HVERAGERÐI - DEILISKIPULAG ÞJÓNUSTU- OG TJALDSVÆÐIS VIÐ ÁRHÓLMA Í ÖLFUSDAL

Greinargerð

Deiliskipulagsreitur A - þjónustureitur og bílastæði, eftir breytingu - Mkv. 1:2000

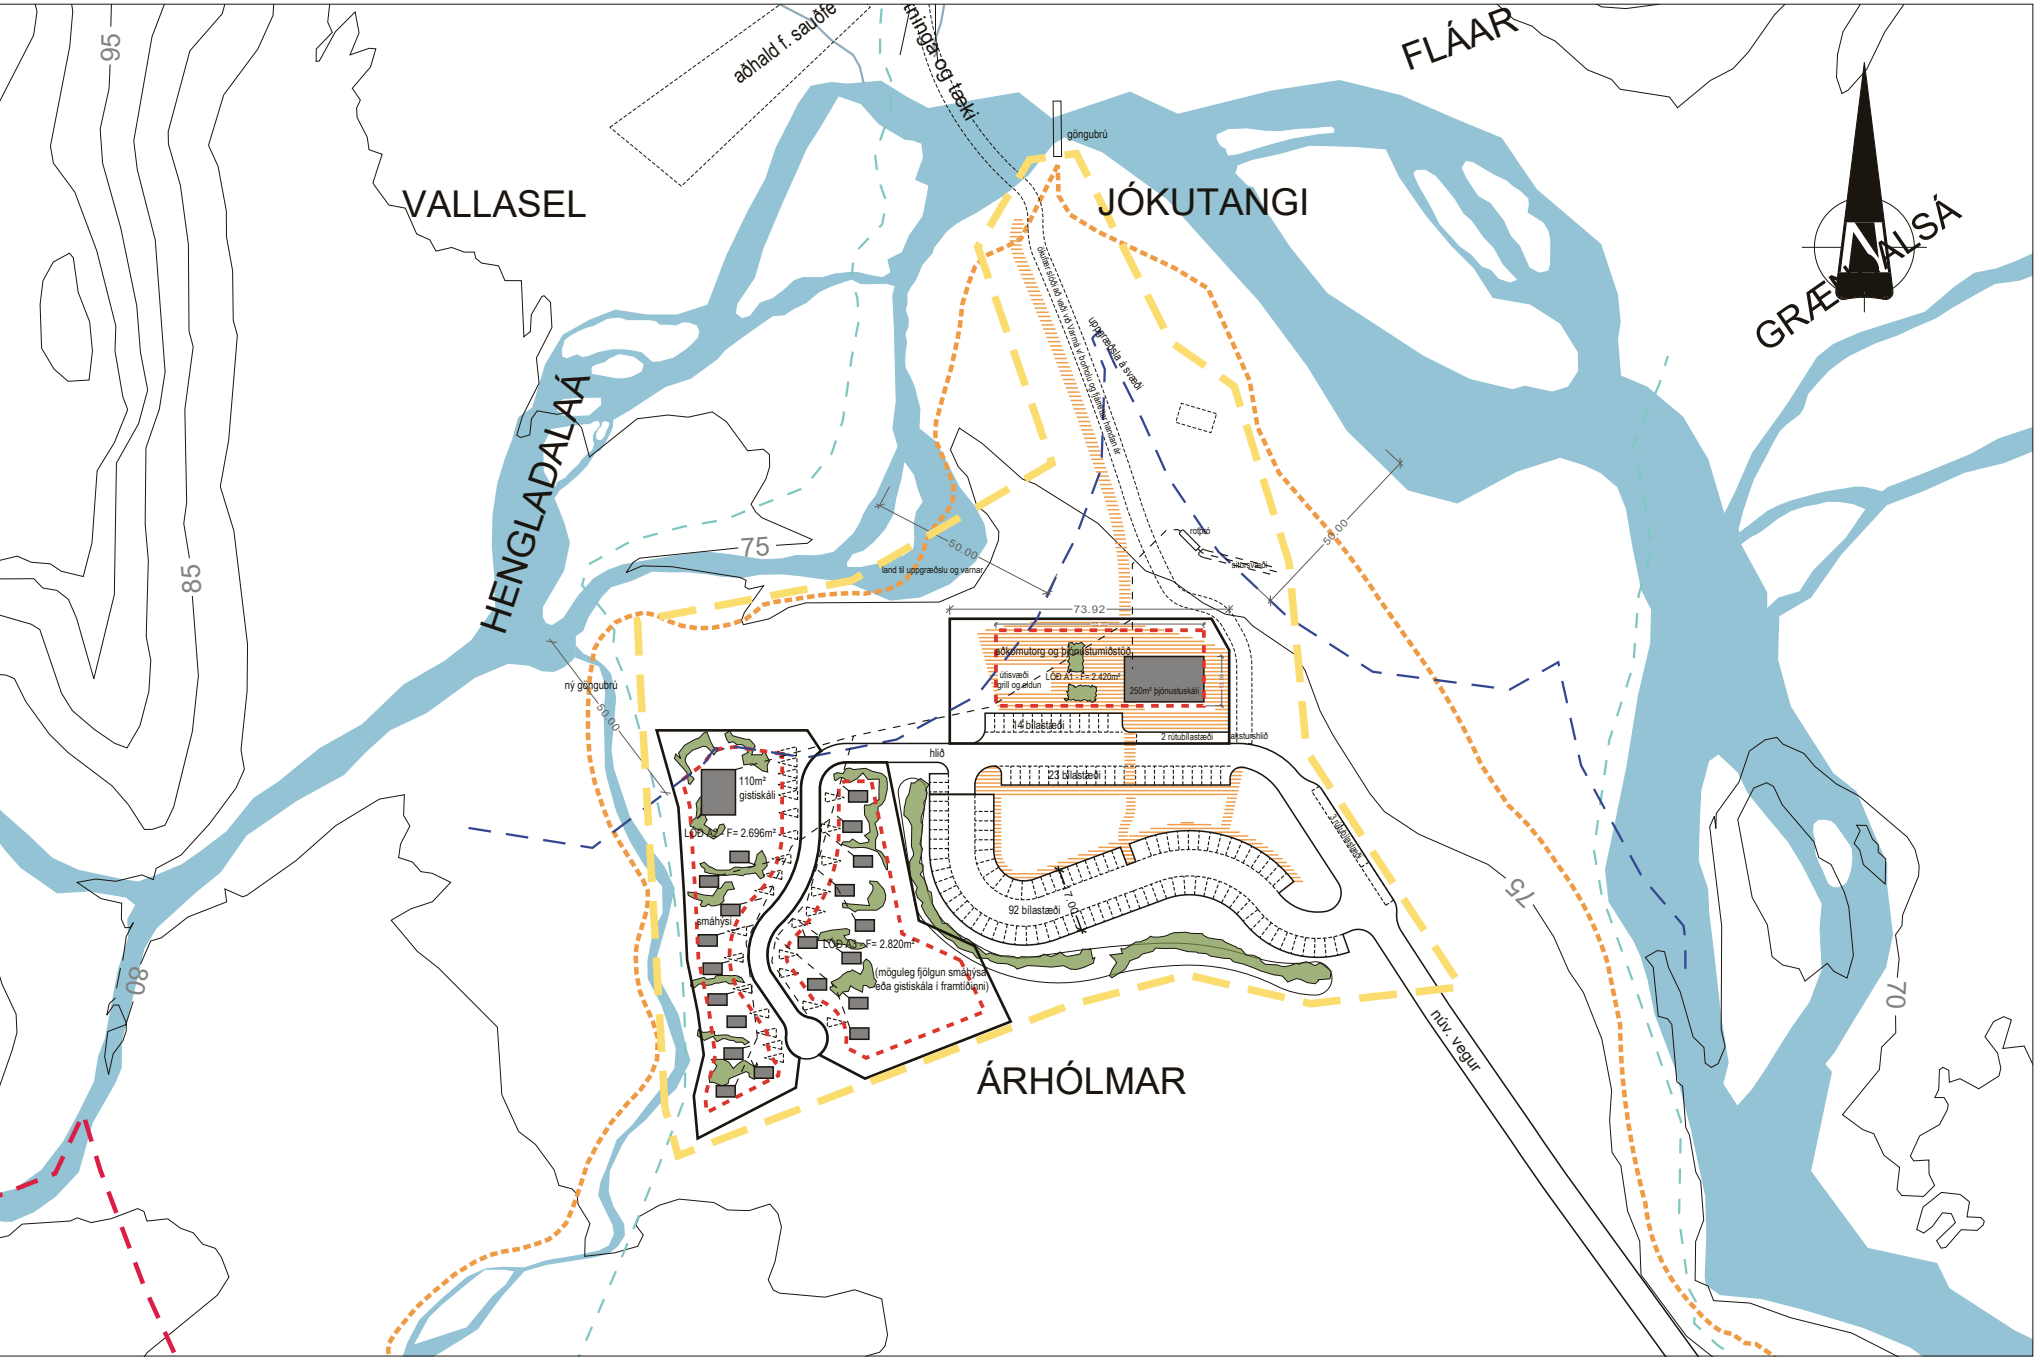
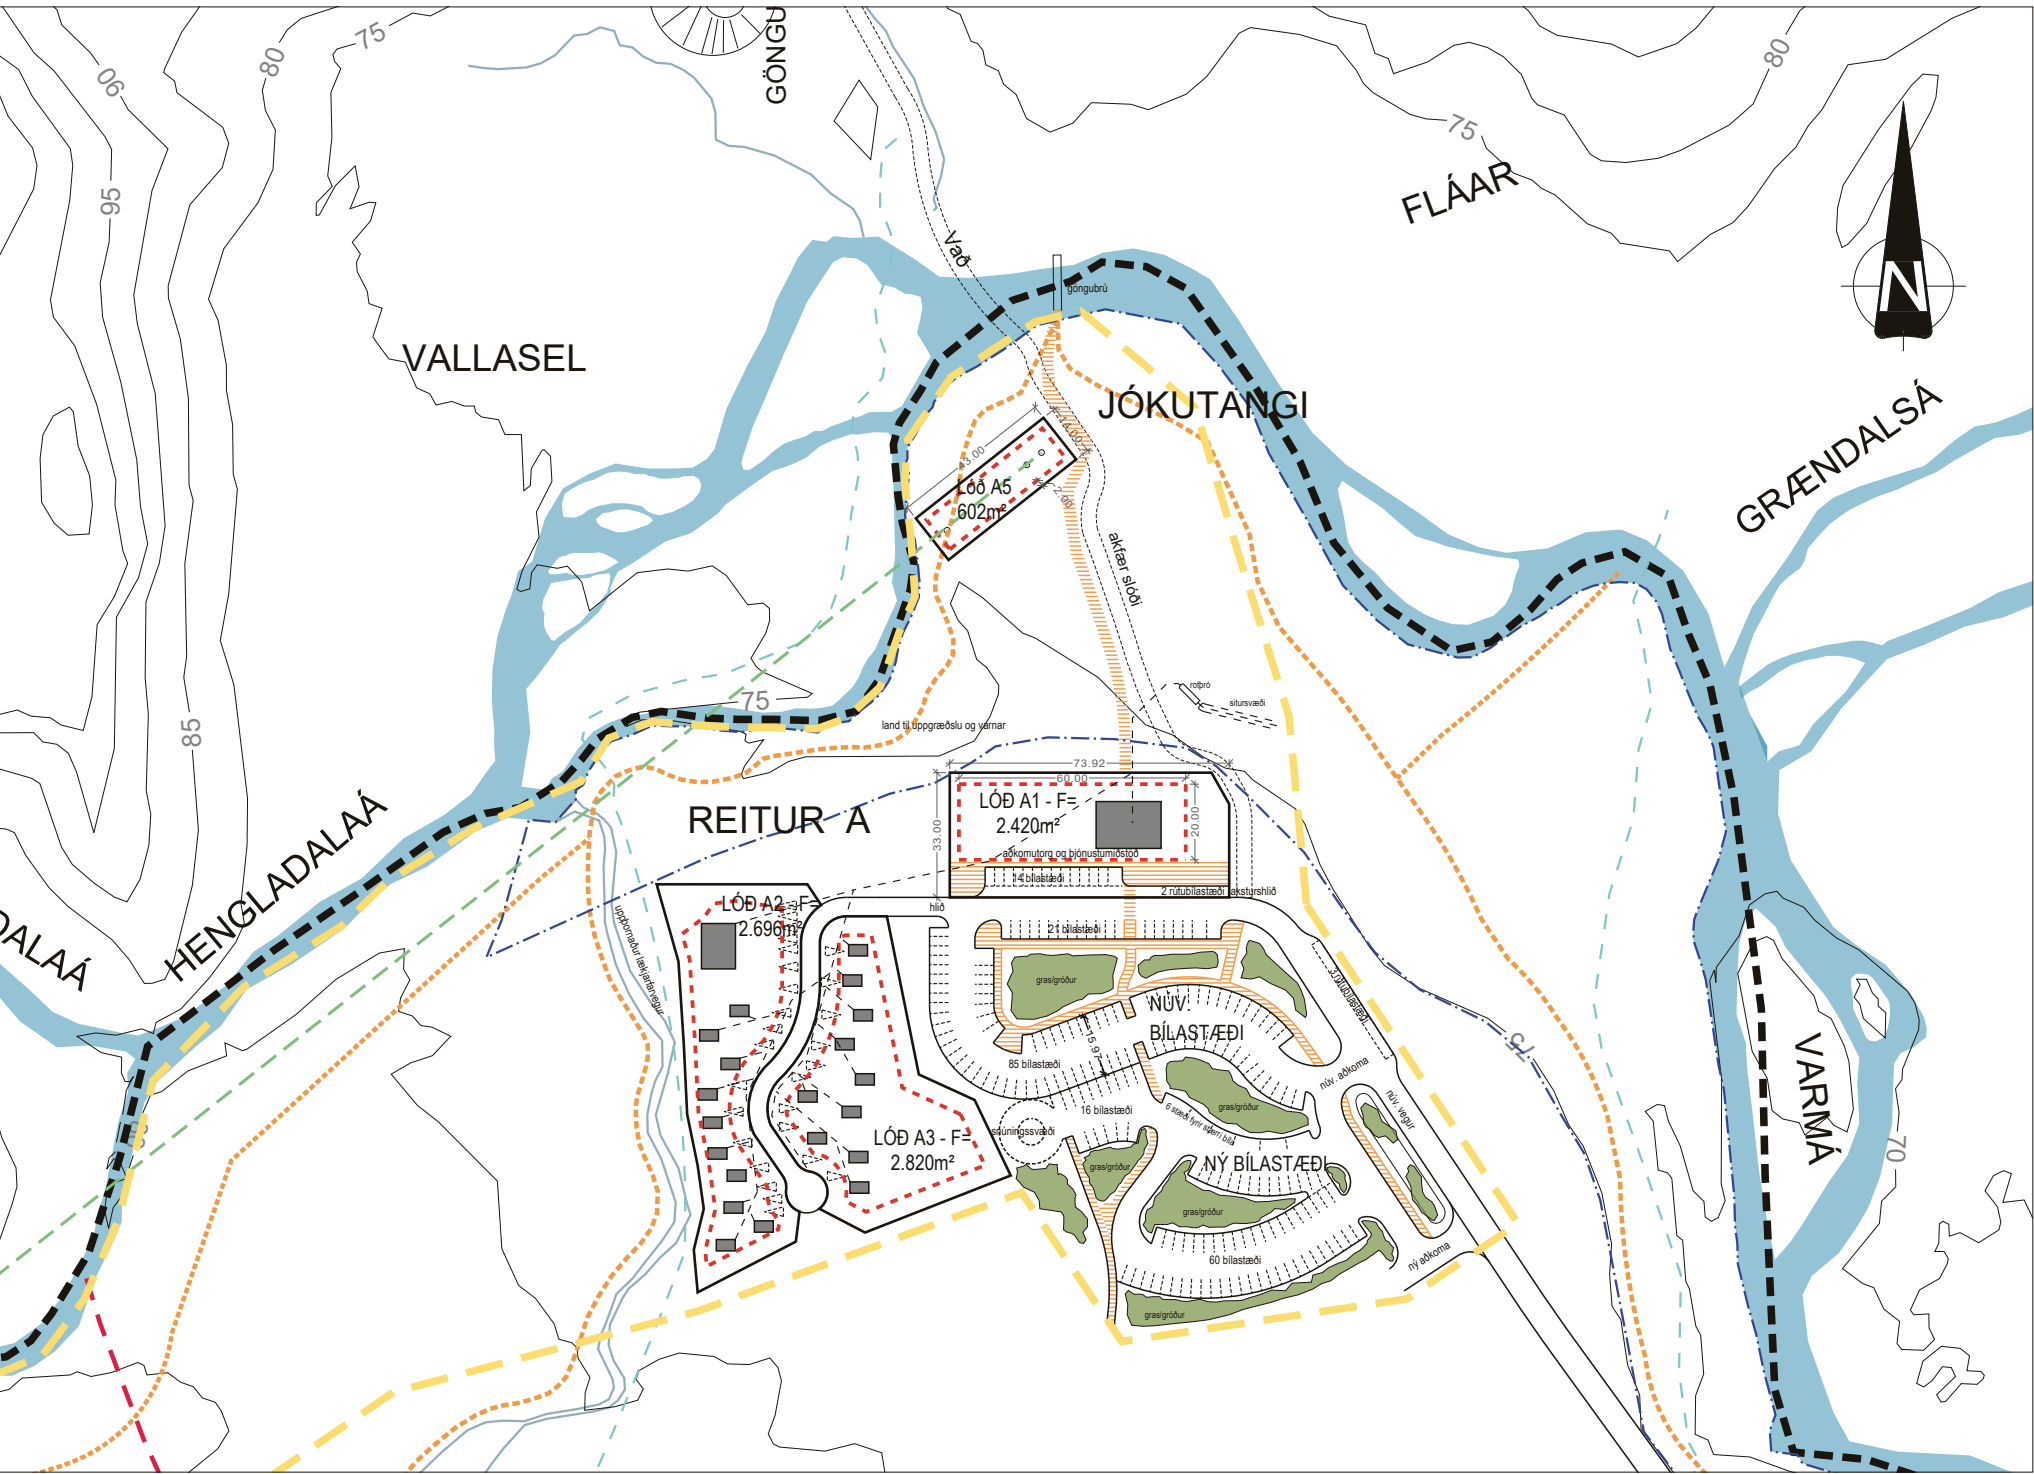
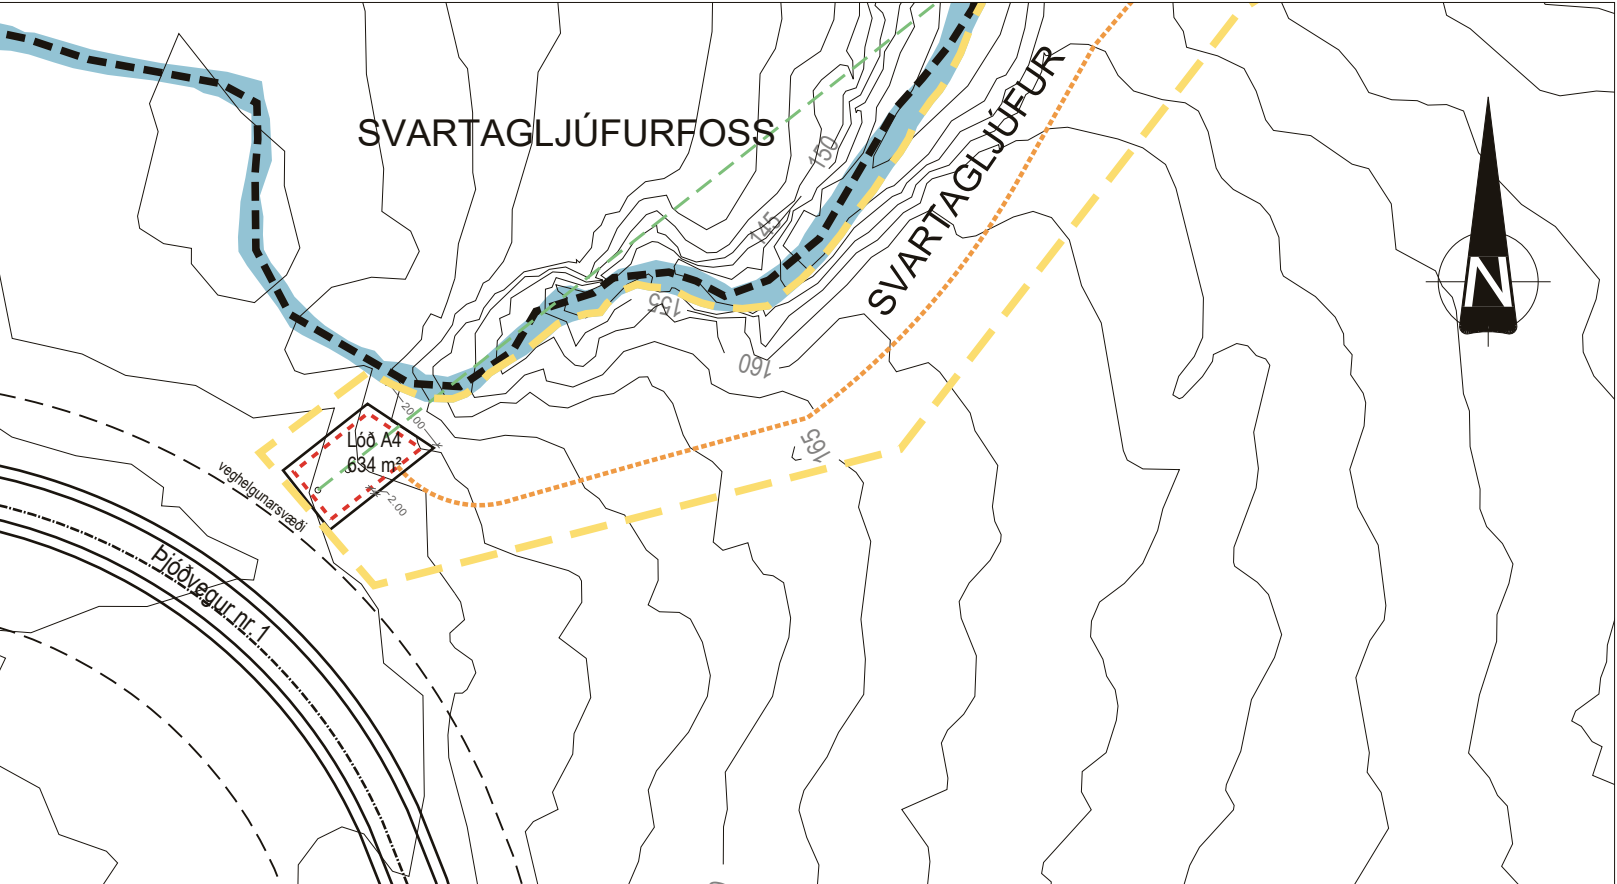
Deiliskipulagsbreytingin felst í stækkun á reit A, þannig að hann nái til stækkunar á bílastæði og nái yfir lóðir og byggingarreiti fyrir upphafs- og endapall Zip-line. Einnig felur deiliskipulagið í sér göngustíg meðfram Hengiladalárgili og stækkun á byggingarreit á lóð A1, en skilmálar fyrir lóðina haldast óbreyttir.

Gert er ráð fyrir samtals um 200 bílastæðum, auk rútústæða. Bílastæði skulu falla vel að umhverfinu og skal leitað við að brjóta þau upp með gróðri, mönnum og öðreviðu landi og forðast þannig óæskilega sjónræn áhrif. Samtímis skal tryggja góðar göngutengingar frá bílastæðum að þjónustumiðstöð. Heimilt er að leggja göngustíg frá þjónustumiðstöð að upphafsturni Zip-line. Göngustígurinn skal ekki liggja of nálægt gilbarmi og skal falla eins vel að landi og unnt er. Stíginn má útfæra sem malar eða malbiksstíg, allt að 2m á breidd. Forðast skal rask utan við stíg, en þar sem það er óhjákvæmilegt skal ganga frá svæði svo falli vel að núverandi landi. Einnig er heimilt að nýta og endurbæta núverandi vegslóða sem liggur frá Breiðumörk og u.þ.b. hálfra leið upp að upphafspalli fyrir ökutæki sem þjóna gestum Zip-line en vegslóðin er að öðru leyti lokaður fyrir almennri umferð bíla.
